## Отчет по АУДИТУ

ООО «\*\*\*\*\*»

### Анализ поставленной задачи

График зависимости тока от времени щита ШУР-2,  
построенный на дату измерений 09.07.08

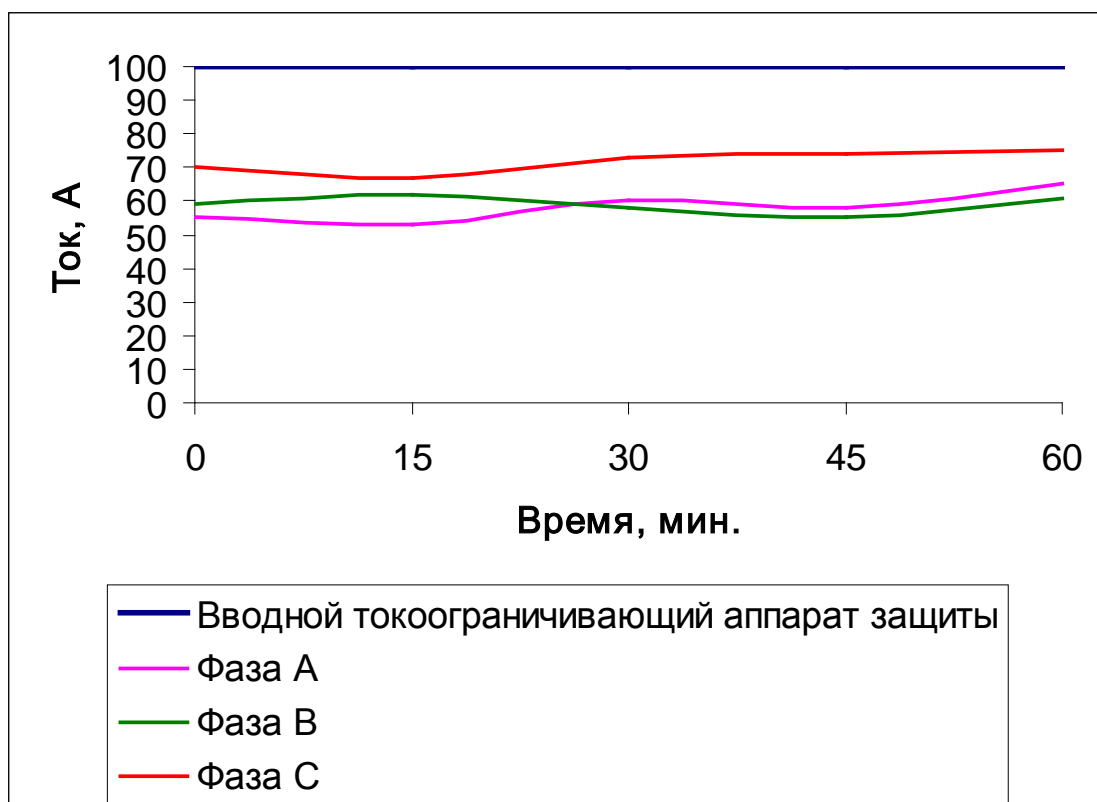
Из графика видно, что проведенные токовые замеры на дату 09.07.08 выявили, 32% запас по току, до токоограничивающего аппарата. Фактическая потребляемая мощность второго этажа на момент измерения составила 44,22 кВА.

График зависимости тока от времени щита ШУР-3,  
построенный на дату измерений 09.07.08

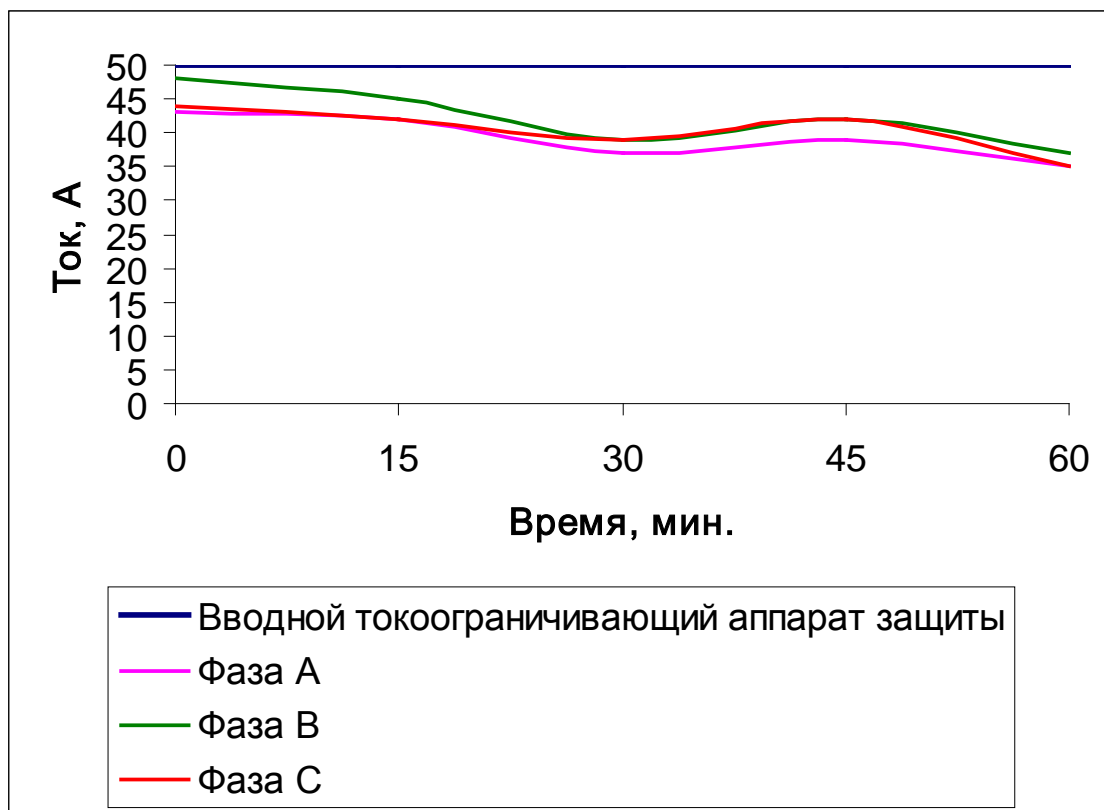
Из графика видно, что проведенные токовые замеры на дату 09.07.08 выявили, 2% запас по току, до токоограничивающего аппарата. Фактическая потребляемая мощность второго этажа на момент измерения составила 29,7 кВА.

Проведенные измерения на дату пиковых нагрузок 09.07.08 (16:50-17:50) выявили, что электроустановка 3-го этажа работает в аварийном режиме (возможны отключения) и имеет запас по мощности (ограниченной автоматикой) в 3,3 кВА.

Для нормальной работы электроустановки 3 этажа необходимо провести комплекс работ по модернизации системы электроснабжения, а именно:

Убрать вводные автоматические выключатели щита ЩУР-3 вместо них поставить выключатель разъединитель. Следует помнить, что превышение выделенной мощности грозит штрафными санкциями со стороны электроснабжающей организации. Поэтому перед началом работ необходимо провести анализ выделенной и потребляемой мощности.

Рисунок 1 Соединения N и РЕ проводников щита ЩО-2

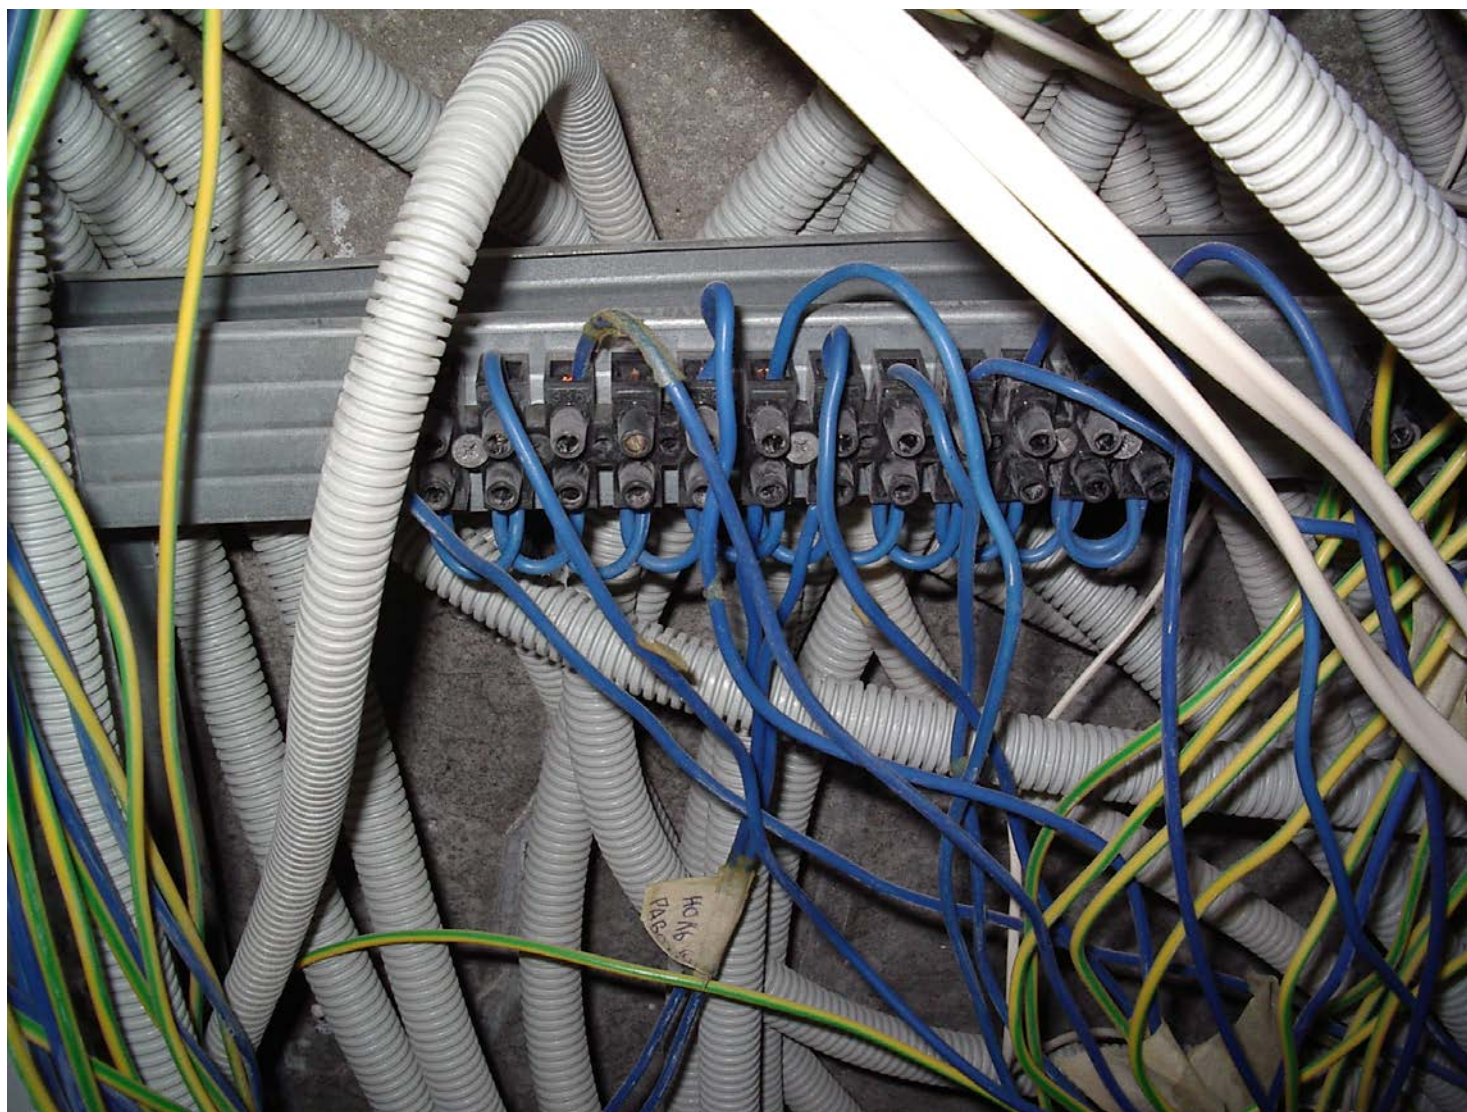
Щит ЩО-2 не соответствует требованию нормативной документации (НД), а именно, нет маркировки самого щита, отсутствуют устройства для подключения нулевых рабочих N и заземляющих РЕ-проводников. Соединения N и РЕ проводников щита ЩО-2 выполнено, за фальшпотолком, открыто без использования ответвительных коробок (смотри приложение А, рисунок 1).

Клеммы N и PE расположенные открыто за фальшпотолком, убрать в ответвительные коробки, после чего сделать маркировку проводников и схему их подключения.

Рисунок 2 Следы высокотемпературного воздействия трансформаторов

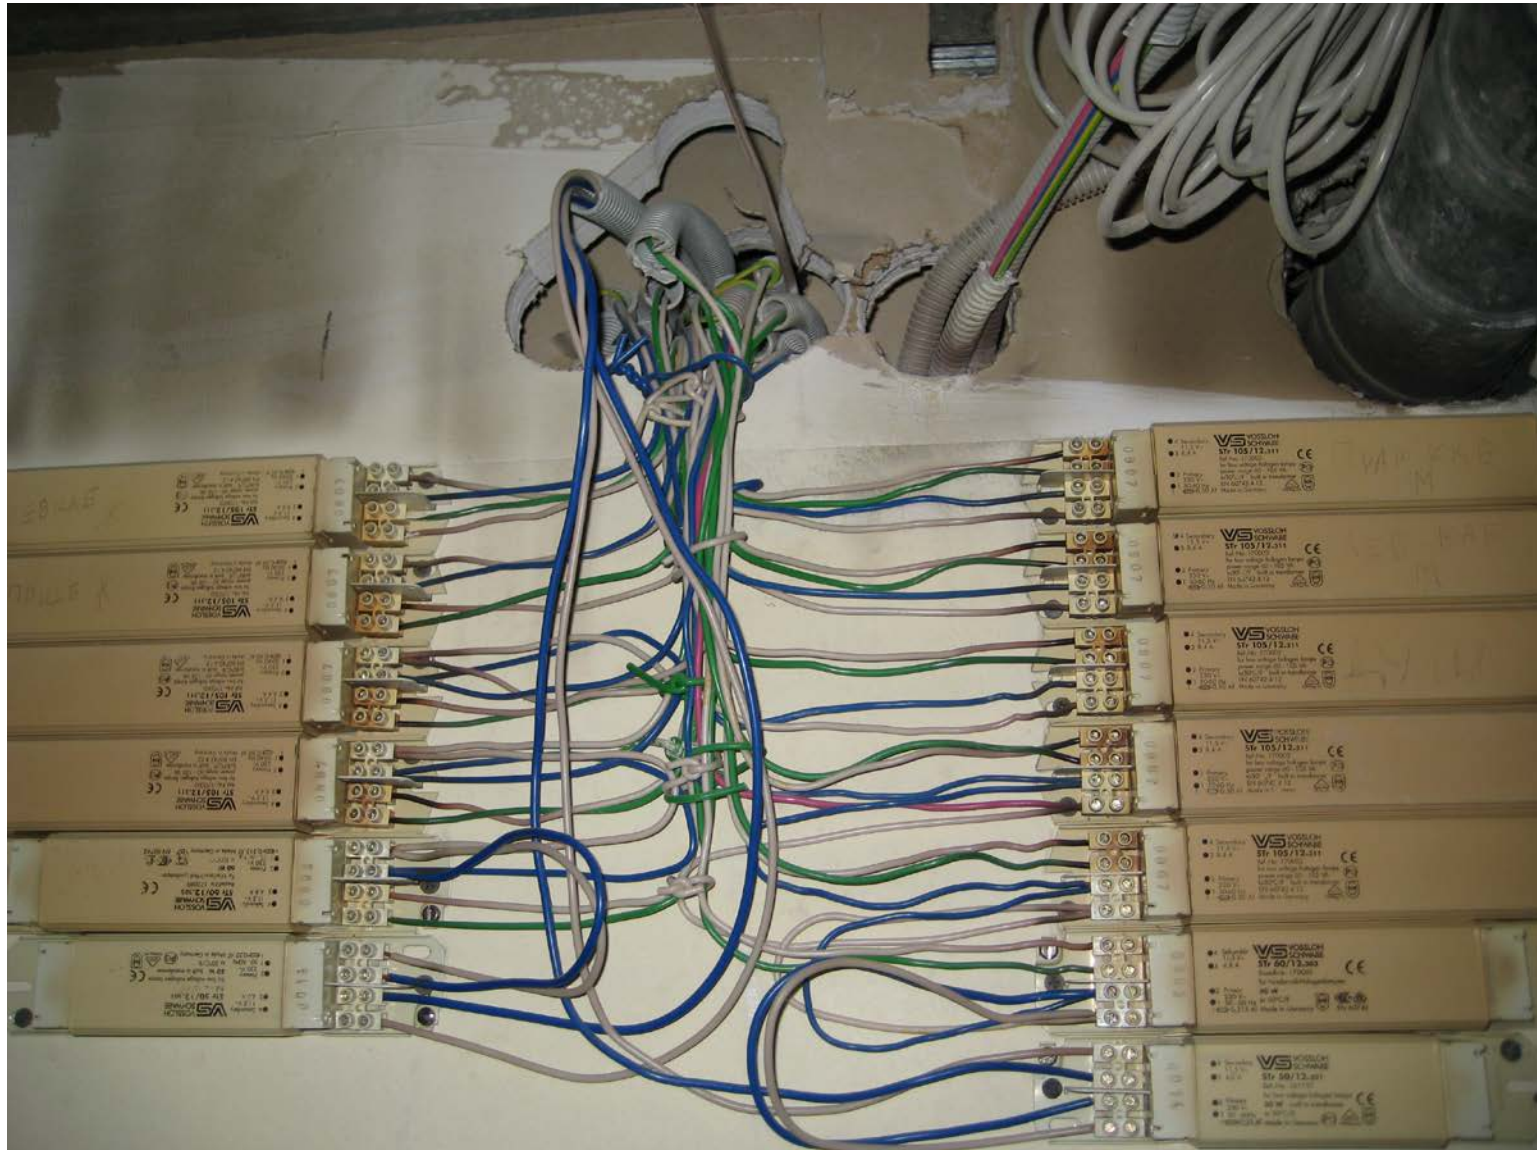
Блоки трансформаторов расположенные в комнате 4 и предназначенные для питания освещения комнат 6 и 7 находятся в пожароопасном состоянии. Видны следы перегрева изоляции проводников. Изоляция клемм подключения трансформаторов перегрета и рассыпается. В месте расположения блоков трансформаторов на стене из гипсокартона видны следы высокотемпературного воздействия (смотри приложение А, рисунок 2).

Розеточные группы Гр.Р-2.9, Гр.Р-2.45 в которых электрические розетки питают технологическое оборудование кухни, рекомендуется также оснастить ВДТ. Блоки трансформаторов расположенные в комнате 4 и предназначенные для питания освещения комнат 6 и 7 находящиеся в ненадлежащем состоянии следует заменить. Новые трансформаторы установить на то же место предварительно подготовив площадку из асбестового листа. Также необходимо разнести трансформаторы друг, от друга обеспечивая тем самым оптимальное охлаждение.
